「電験三種受験講座」

## 「電験三種受験講座」法規 修正点のお知らせ

さて、今回ご受講いただきました「電験三種受験講座」の法規テキスト(2018年10月1日発行 二訂第1版 7巻)において、下記のような修正点が見つかりました。

● P.124 図 4-1

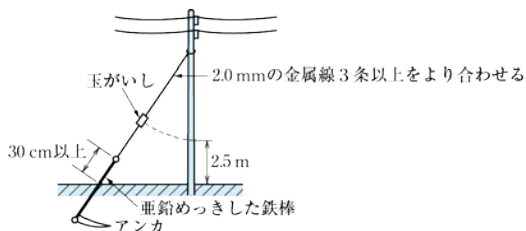
(誤)

(正)

支線の施設方法で、垂鉛めっきを施した鉄棒を使用するのは、地中の部分および地表上30cmまでの地際部分であり、テキストの本文に合わせて修正いたしました。
